เรื่อง แจ้งข้อมูลเกี่ยวกับการใช้งานและข้อควรระวัง ปลั๊กสายไฟชุด  
เข็มขัดนิรภัยแบบดึงกลับอัตโนมัติ

รุ่นรถ อีซูซุดีแมคซ์ ตั้งแต่รุ่นปี 2020 และมิว-เอ็กซ์ รุ่นปี 2021

ระบบ  
อุปกรณ์ความปลอดภัย

## ลักษณะข้อแตกต่างของปลั๊ก

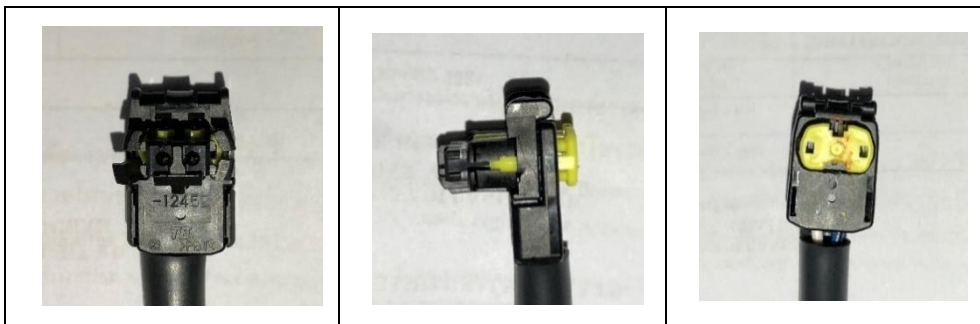
ปัจจุบันรถรุ่นอีซูซุดีแมคซ์ ตั้งแต่รุ่นปี 2020 และมิว-เอ็กซ์ รุ่นปี 2021 ได้มีการเปลี่ยนปลั๊กสายไฟของชุดเข็มขัดนิรภัยแบบดึงกลับอัตโนมัติเป็นแบบใหม่ โดยมีจุดประสงค์เพื่อให้การเชื่อมต่อปลั๊กทำได้สะดวกยิ่งขึ้น โดยทางโรงงานผู้ผลิตรถยนต์อีซูซุจะติดตั้งปลั๊กแบบใหม่ในรถรุ่นปัจจุบันตั้งแต่นี้เป็นต้นไป

ทั้งนี้การปฏิบัติงานของศูนย์บริการอาจพบปลั๊กนี้แบบใดแบบหนึ่ง ซึ่งจะมีลักษณะแบบที่แตกต่างกัน บริษัทฯ จึงขอแจ้งข้อมูลเกี่ยวกับการใช้งานและข้อควรระวังของปลั๊กทั้ง 2 แบบ โดยมีรายละเอียดดังนี้

### การถอดปลั๊ก

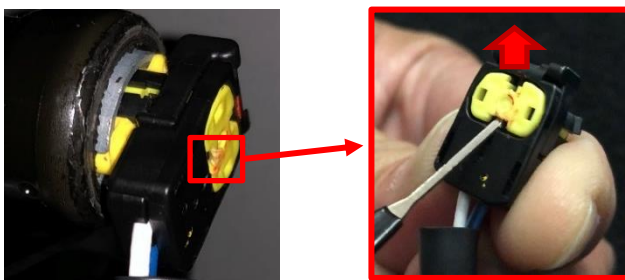
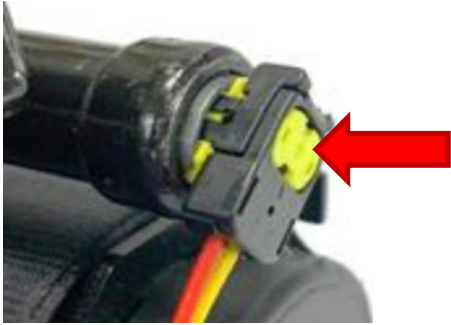
1. ใช้อุปกรณ์ปลายแหลมเกี่ยวบริเวณดังรูปเพื่อดึงตัวล็อก (สีเหลือง) ให้ปลดล็อก

2. ดึงตัวปลั๊ก(สีดำ) ออกจากขั้วต่อ

## การติดตั้งปลั๊ก

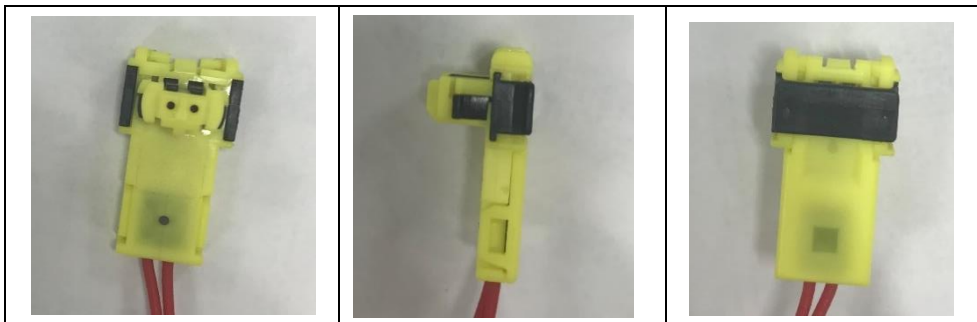
| <p>1. เชื่อมต่อปลั๊ก(สีดำ) เข้ากับขั้วต่อให้สนิท</p>  | <p>2. กดตัวล็อก(สีเหลือง) ให้สุด เพื่อยึดปลั๊กเข้ากับขั้วต่อ</p>  |

- ตรวจสอบให้แน่ใจทุกครั้งว่าได้กดตัวล็อก(สีเหลือง) จนสุดเพื่อยึดตัวปลั๊ก(สีดำ) เข้ากับขั้วต่อ
- ตรวจสอบการล็อกอีกครั้ง โดยการดึงตัวปลั๊ก(สีดำ) ต้องแน่นสนิท

## การติดตั้งปลั๊ก

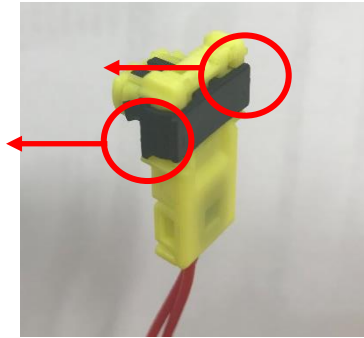
1. ก่อนเชื่อมต่อปลั๊กเข้ากับขั้วต่อ ต้องกดตัวล็อก(สีดำ) ให้ล็อกเข้ากับตัวปลั๊ก(สีเหลือง) จนสุดทั้ง 2 ด้านก่อน

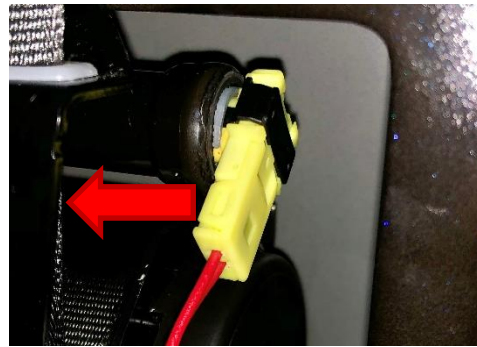
2. เชื่อมต่อปลั๊ก(สีเหลือง) เข้ากับขั้วต่อ

### ข้อควรระวัง

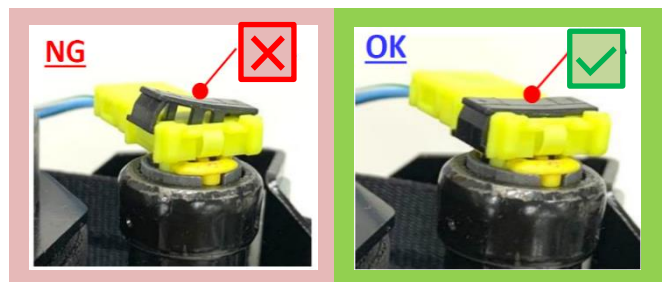
- ตรวจสอบการยึดแน่นของตัวล็อก(สีดำ) ต้องอยู่ในตำแหน่งล็อกแน่น ทั้ง 2 ด้าน
- ตรวจสอบการล็อกอีกครั้ง โดยการดึงตัวปลั๊ก(สีเหลือง) ต้องแน่นสนิท
